Aktivní turistická zóna u Světa – 2. etapa – aktivity park

ZMĚNOVÝ LIST STAVBY

Číslo: ZL 02

4. Přílohy: Položkový rozpočet – 11
Situace se zakreslením měřených ploch 1 331 764,-Kč

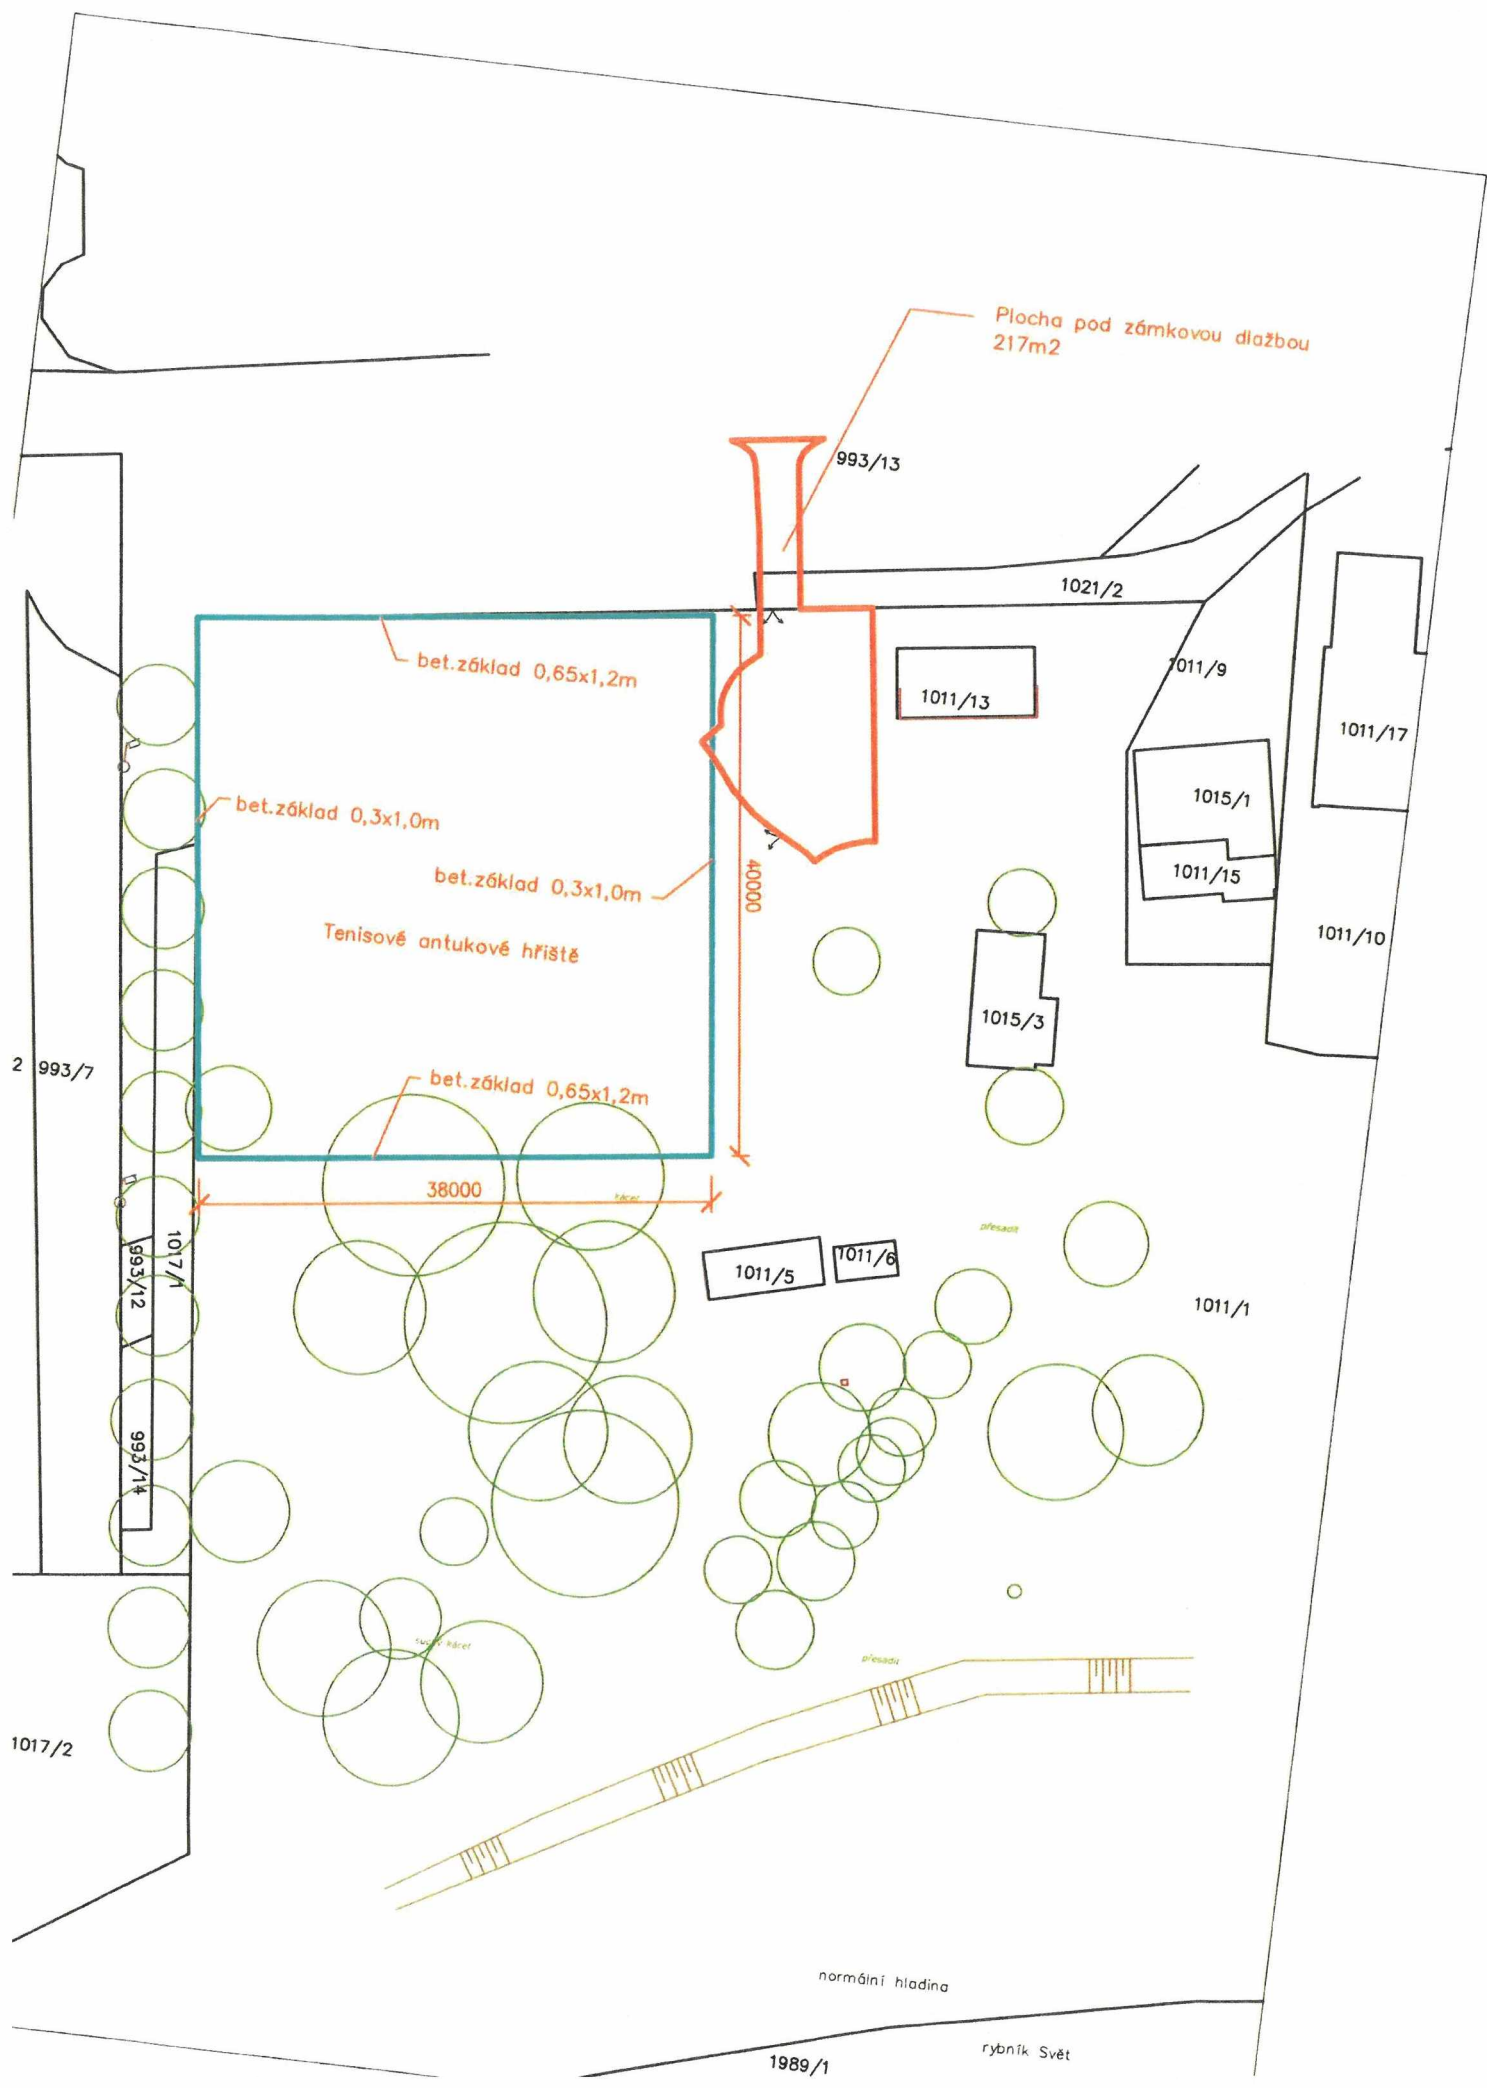
Při provádění výkopových prací, při odstranění vrstvy antuky a kamení se zjistilo, že pod vrstvou kamení se nachází mix stavebního odpadu v tloušťce průměrů cca 22cm, který je potřebný odstranit nad rámec rozpočtu (v rozpočtu počítáno s tloušťkou 40cm) na únosnou zeminu.

K tomu je potřeba zlikvidovat navíc betony z podezdívky a základu oplocení hřiště. Likvidace nebyla v rozpočtu.

Současně v rozpočtu nebyly započítané likvidované plochy pod budoucí zámkovou dlažbou a plochy v místě plánované výsadby keřů.

Stavební odpad pod stávajícím tenisovým hřištěm: $38 \times 40 \times 0,22 \times 1,8 = 601,9t$

Likvidace betonů dle Položkového rozpočtu: $48,36 \times 2,2 = 106,4t$

Likvidace betonů navíc: $31,18 \times 2,2 = 68,6t$

Likvidace odpadu pod zámkovou dlažbou: $217 \times 0,3 \times 1,8 = 117,2t$

Celkem: 894,1t
